# Une incompréhensible réduction des espaces verts accessibles au public

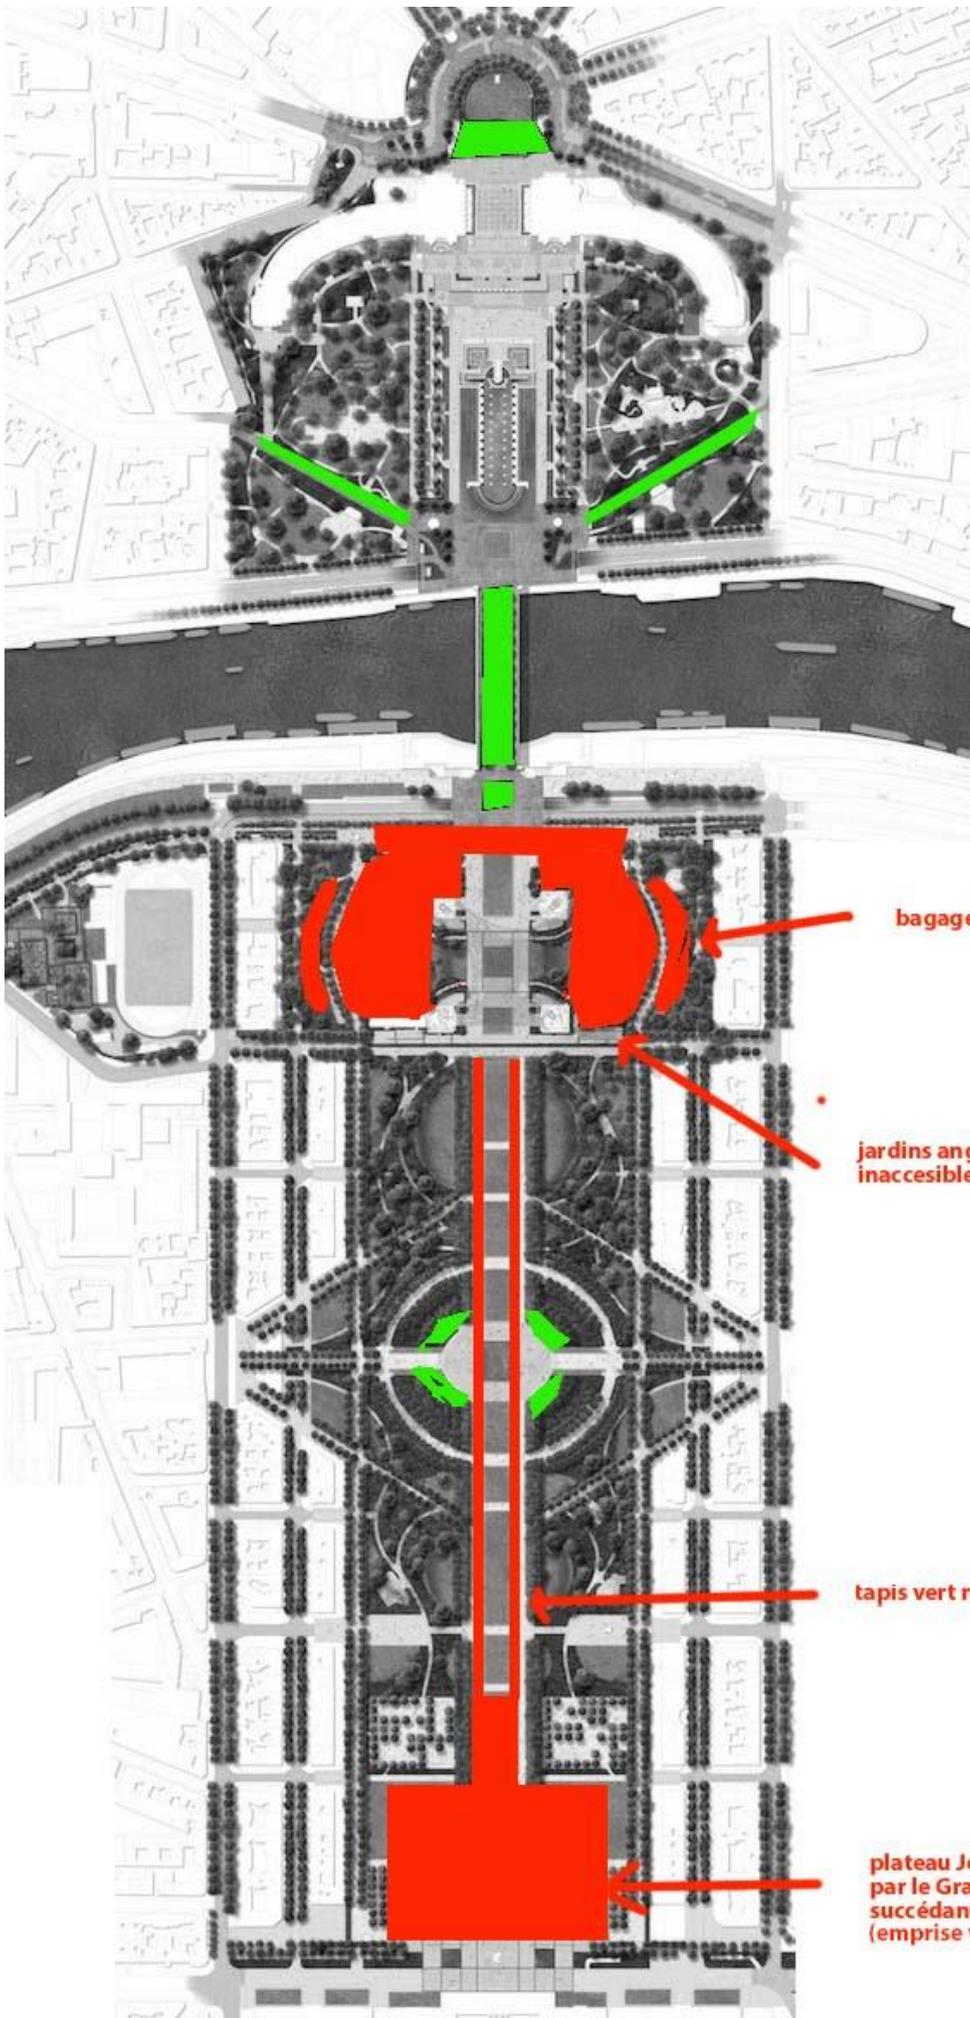
En ce qui concerne les « moins », les surfaces concernées sont nettement plus importantes. D'abord, il y a ces **deux charmants jardins anglais adjacents à la tour Eiffel, avec étangs et rocailles**. Ils sont, en pratique, rendus inaccessibles depuis quelques années, car englobés dans la récente enceinte de la tour. Le principe de l'enceinte répond à des raisons de sécurité (risques d'attentats), mais rien ne justifie qu'elle s'étende à ces charmants jardins. En outre, il est prévu d'implanter **d'importantes bagageries** de part et d'autre des entrées, à l'extérieur de l'enceinte. C'est donc toute la partie nord du Champ-de-Mars qui sera fermée, construite ou dédiée à la société d'exploitation de la tour, soit de 10 à 15 % de ce jardin.

Il faut sans doute y ajouter **la partie sud (plateau Joffre) qui a reçu une noria de manifestations** promotionnelles ces dernières années et accueille, à présent, le **Grand Palais éphémère**. Qu'en sera-t-il à l'avenir ? Si ces mauvaises habitudes se poursuivaient au-delà de 2024, comme on peut légitimement le craindre, c'est de nouveau de 10 à 15 % du jardin qui resteraient indisponibles.

Enfin, et c'est le plus inexplicable, il est prévu de **réduire d'un tiers la largeur du tapis de pelouse central** au profit des allées constituées de sable. Cela diminuerait les surfaces vertes d'environ 5 à 10 %, abaissant en proportion l'évapotranspiration génératrice de fraîcheur. Ce serait d'autant plus regrettable que ces pelouses sont particulièrement appréciées par le public en été. C'est là où tout le monde vient s'installer, voire pique-niquer en regardant la tour Eiffel. La réduction importante de ce tapis vert emblématique est véritablement très dommageable.

jardins anglais inaccessibles

tapis vert réduit d'un tiers

plateau Joffre occupé par le Grand Palais éphémère succédant à une noria d'événements (emprise variable selon les événements)

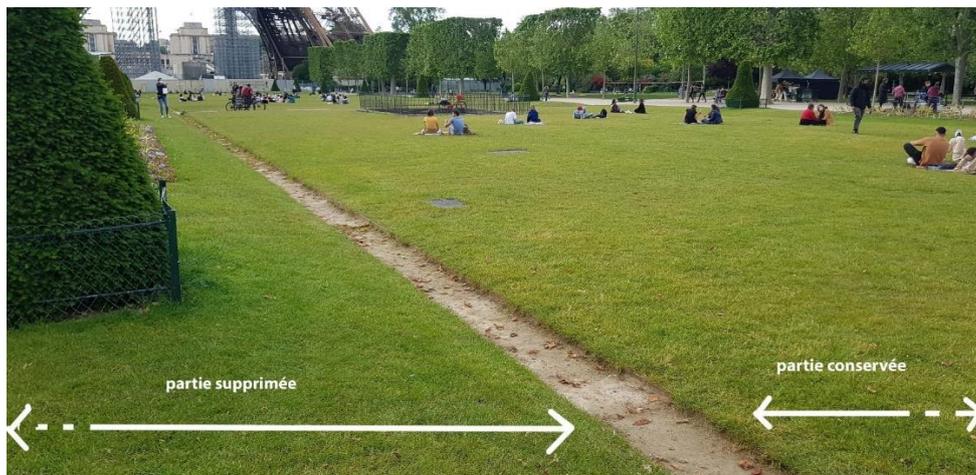
Tapis vert central du Champ-de-Mars : les parties qui doivent être supprimées (boulingrins) ont été colorisées rayées en rouge. Elles correspondent à un tiers de la surface verte. La partie restante sera surélevée à hauteur de genou et entourée de blocs de granit, ce qui serait à la fois laid et accidentogène.
